Konu: Geometrik Boyutlandırma ve Toleranslandırma
Tarih: 01 Aralık 2014

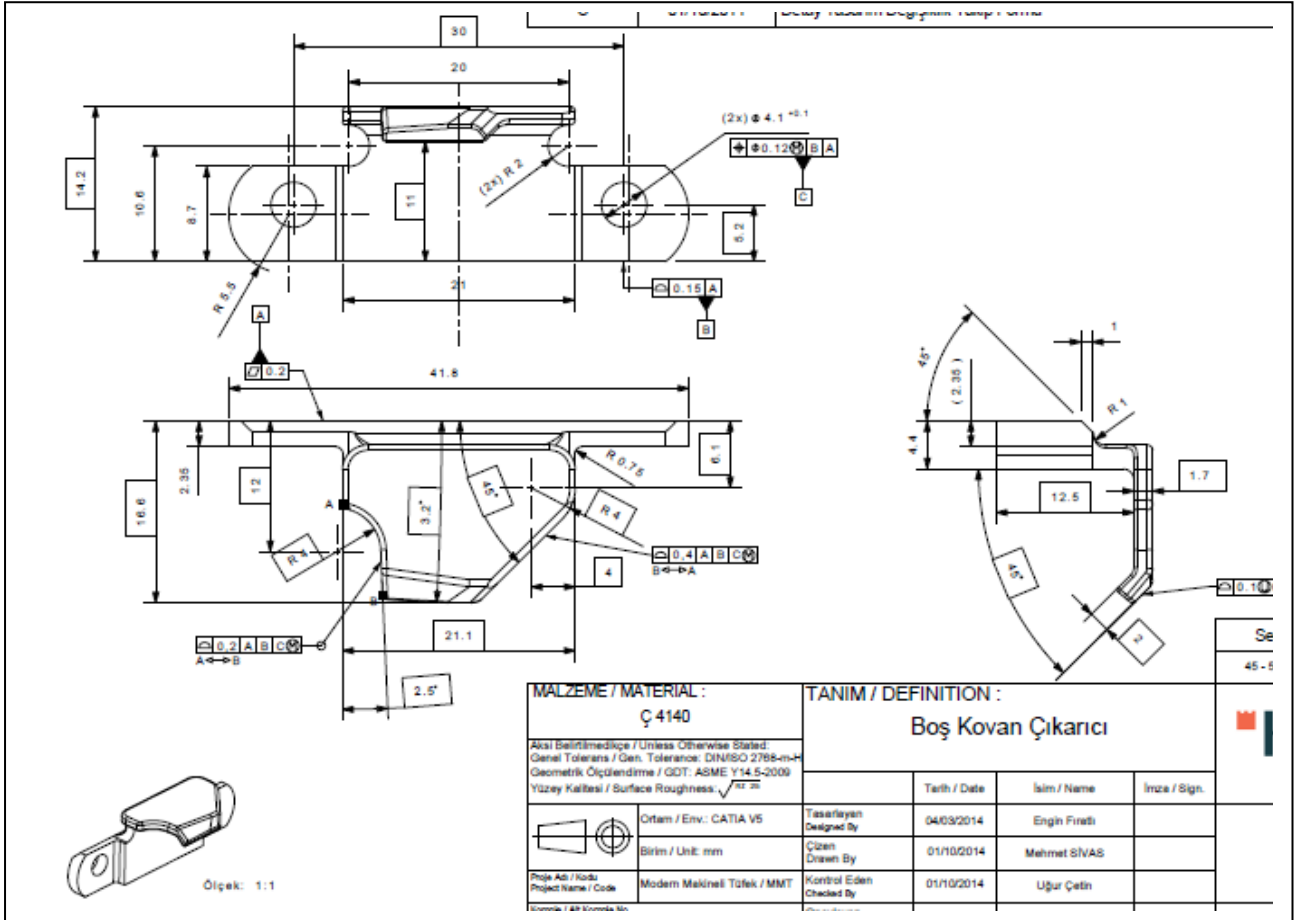
Ekteki teknik resin A2 bölgesinde bulunan profil ölçüsünde (U) toleransı ile ilgili sorum olacaktı?

Çepeçevre sembolü unutulmuş durumda, ayrıca sorumu tam sormadan bile istediğim cevabı vermişsiniz, tekrar teşekkür ederim.

Merhaba, Saat 1 gibi aradığınızda yine konuşuruz ama, anladığım kadarıyla sorunuz profil toleransı ile birlikte kullanılan U sembolü ile ilgili.

U'nun anlamı 'unequal distribution of profile tolerance', yani belirtilen profil toleransının eşit dağıtılmayacağını belirtmek için kullanılmakta.

Normalde, profil toleransının yanında U sembolü kullanılmadığında, belirtilen tolerans miktarı kadar (sizin örneğinizde genişliği 0,1 mm.) bir tolerans bandı oluşturulur. İstenen ise, BASIC (kutu içinde) ölçülerle konumu belirlenmiş olan yüzeyin bu bant dışına çıkmamasıdır. Profil toleransı yanına U konmadığında, 0,1 mm. tolerans bandı 0,05 mm. ve 0,05 mm. olmak

üzere bu BASIC yüzeyin iki tarafında 'eşit' dağıtılır ve gerçek yüzeyin bu bant içinde kalması istenir. Bu bir anlamda BASIC boyutlar 2 ve 1,7'ye +/- 0,05 tolerans verilmesi gibidir.

U sembolü ise, belirtilen profil toleransının iki yanlı eşit değil, eşit olmayan şekilde dağıtılacağını gösterir. U sembolünden önceki rakam toplam toleransı, sonraki rakam ise bu toleransın ne kadarının MAKSIMUM MALZEME YONUNDE, yani malzemeyi artıracak yönde (sizin örnekte 2 ve 1.7 mm. kalınlıkları artıracak yönde) kullanılacağını gösterir. Kalan miktar ise toplam toleransın ne kadarının malzemeyi azaltacak yönde kullanılacağını gösterir.

Sizin parçada U sembolünden sonra 0 kullanılması, malzemenin artıya değil eksiye çalışmasının istendiğini göstermekte. Kimi zaman mukavemet nedeniyle malzemenin artıya çalışması istenir ve U'dan sonra büyük değer (örneğin 0,1 U 0,1 gibi) yazılır. Kimi zaman da, mukavemet probleminin olmadığı ancak parçanın hafif olmasının gerektiği gibi durumlarda, eksiye çalışma istenir. Burada özetle, 2 mm. kalınlık değerinin 2 - 1,9; 1,7 kalınlık değerinin ise 1,7-1,6 aralığında olmasının istendiği, toleransın artıya çalışmasının istenmediği anlaşılmakta.

Tabi aynı istek yalnızca profil toleransının gösterdiği taraf için değil, karşı (arka) yüzey için de istenmiş olabilir. Gerçi bu durum tam net değil (profil toleransı ile birlikte çepeçevre -O- işareti kullanılmış olsaydı, arka tarafında kastedildiği anlaşılmış olacaktı, bu resimde tam net değil). Eğer belirtilen profil toleransı her iki yüzey için de istenmiş olsaydı, o zaman 2 ölçüsü 2 - 1,8; 1,7 ölçüsü ise 1,7 - 1,5 arasında olabilir (yüzey profillerinin de belirtilen tolerans içinde kalması koşuluyla) anlamına gelecekti.
